DODATEK Č. 1 SMLOUVY O DÍLO Č.99/2019

- 2.1 Objednatel a zhotovitel spolu uzavřeli dne 09. 08.2019 smlouvu o dílo č. 99/2019, když předmětem této smlouvy o dílo jsou stavební práce „**Nástavba čtyř kmenových učeben ZŠ a MŠ, Palachova 337, Brandýs nad Labem**“ (dále jen jako „Smlouva o dílo“ nebo též jen „SoD“).

ZMĚNOVÉ LISTY - seznam

Stavba : ZŠ Palachova - nástavba čtyř kmenových učeben
 ZL č. 08
 Název : BEZPEČNOSTNÍ FÓLIE - náhrada za okenní mříže v 1.NP

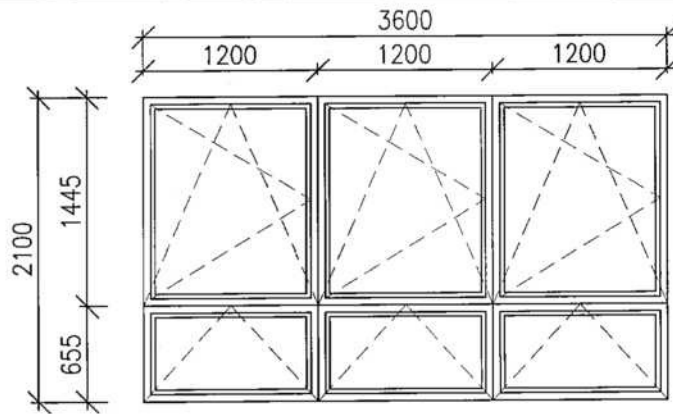
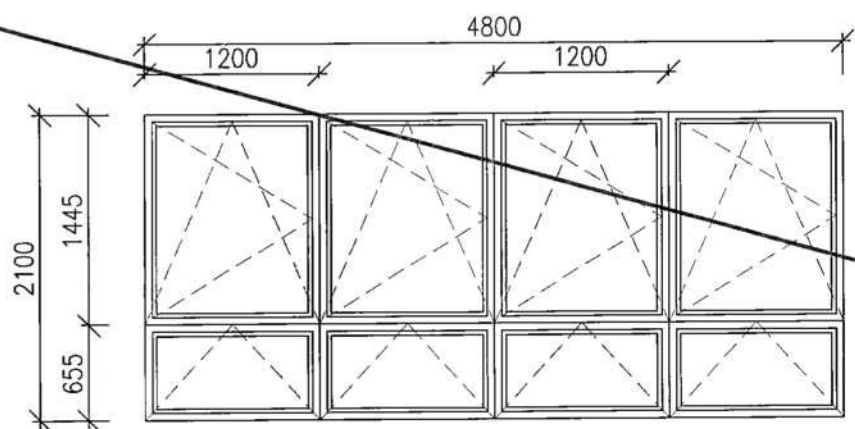
název ZL:	BEZPEČNOSTNÍ FÓLIE - náhrada za okenní mříže v 1.NP
-----------	--

Zrušení bezpečnostních mříží na oknech v 1.NP a jejich nahrazení bezpečnostní fólií a bezpečnostním kováním.

Požadavek objednatele s ohledem na provoz a finanční úsporu.
